**第6条（外部からの衝撃による損傷の防止）**

**（その4：竜巻）に係る説明書**

**－ 指摘への回答（その1） －**

**日本原子力研究開発機構 大洗研究所  
高速実験炉部**

## 建物に係る貫通・コンクリート裏面剥離に係る評価

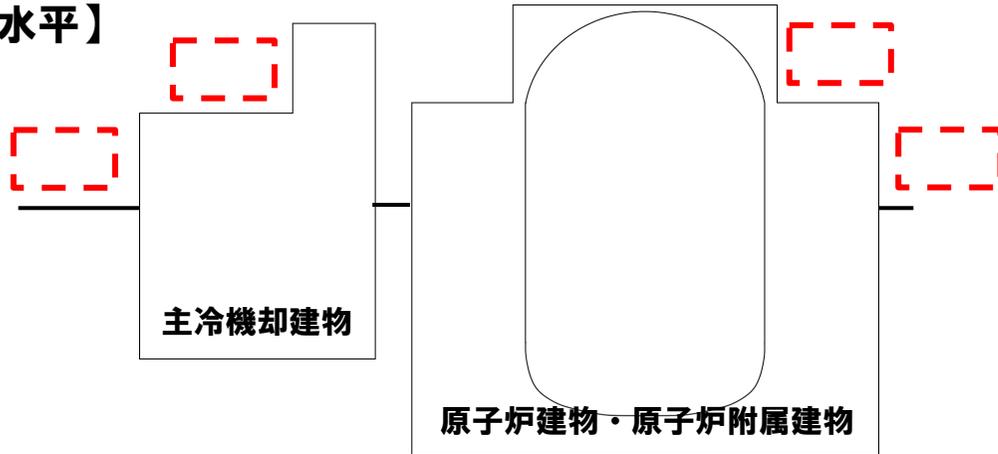
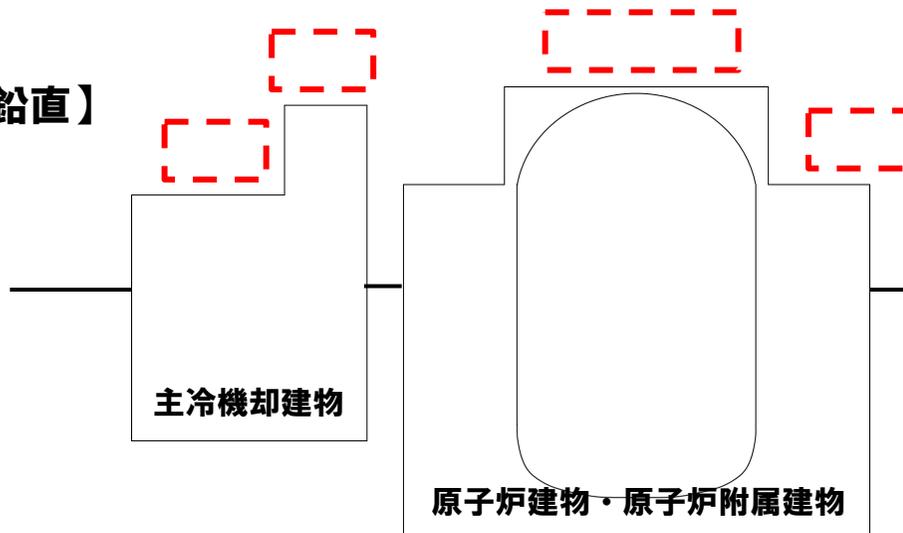
- 指摘No. 351 設計飛来物が外殻施設屋根スラブに衝突する場合の評価結果を示すこと。  
 指摘No. 355 竜巻防護柵の要求仕様を技術資料に記載すること。

- 飛来物の衝突に係る評価について、飛来物に、「原子力発電所の竜巻影響評価ガイド」に記載された鋼製材（135kg・長さ4.2m×幅0.3m×奥行0.2m／最大水平速度：51m/s／最大鉛直速度：34m/s）を、基本的に想定することに変更する。
- 鋼製材（ガイド）の貫通限界厚さ（水平）等は、既説明計算値と比較して、概ね保守的である。原子炉附属建物の外壁厚さは [ ] であり、鋼製材（ガイド）による貫通及び裏面剥離は生じない。主冷却機建物の外壁厚さは [ ] であり、鋼製材（ガイド）による貫通及び裏面剥離が生じる。

【水平】

貫通	裏面剥離
原子炉附属建物	○	○
主冷却機建物	×	×

【鉛直】

貫通	裏面剥離
原子炉附属建物	○	×
主冷却機建物	○	×

## 非常用ディーゼル電源系に関連する冷却塔の評価

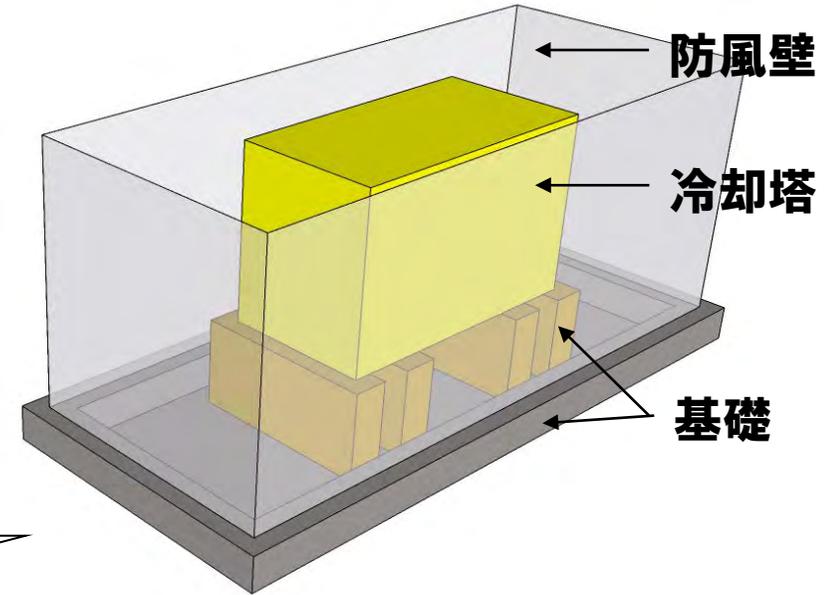
指摘No. 352 非常用DG冷却塔について34m/sの風速に対して維持する機能を具体的に説明すること。

指摘No. 353 非常用DG冷却塔の防風壁の要求仕様を技術資料に記載すること。

非常用ディーゼル電源系に関連する冷却塔の周囲には防風壁を設置する。

※ 屋外に設置する冷却塔は、一般的に建築基準法に基づく基準風速において、その機能を確保できるように設計される。竜巻（100m/s）時に、その機能を担保することは困難であり、防風壁により、冷却塔が通常的环境条件で運転される状況を整える。

- ・ 防風壁について、コンクリートブロックの飛散高さである3.2mを超える高さを確保
- ・ 防風壁の厚さについて、コンクリートブロックの鋼板貫通限界厚さ（水平）である $\square$ 相当以上を確保
  - ※ 鋼板をアラミド繊維シートに置き換えたプレートを使用することを検討中

- ・ コンクリートブロックの鋼板貫通限界厚さ（鉛直）は、 $\square$ （最大鉛直速度：16m/s）
- ・ 冷却塔の上板（鋼板）は、 $\square$ 以上の厚さを確保
  - ※ 必要な場合には、鋼板をアラミド繊維シートで補強することを検討

- 非常用電ディーゼル源系に関連する冷却塔について、34m/sの風速に対して維持する機能は、「ディーゼル発電機の冷却水」の冷却機能である。
- 防風壁の要求仕様は、竜巻による最大風速100m/sの風が冷却塔本体位置にて34m/sの風速に低減されることである。屋外に設置する冷却塔は、一般的に建築基準法に基づく基準風速において、その機能を確保できるように設計される。屋外に設置する冷却塔は、一般的に建築基準法に基づく基準風速において、その機能を確保できるように設計される。竜巻（100m/s）時に、その機能を担保することは困難であり、防風壁により、冷却塔が通常的环境条件で運転される状況を整える。また、構造健全性の観点では、風圧力+設計飛来物（コンクリートブロック）の衝突により倒壊しないものとする。
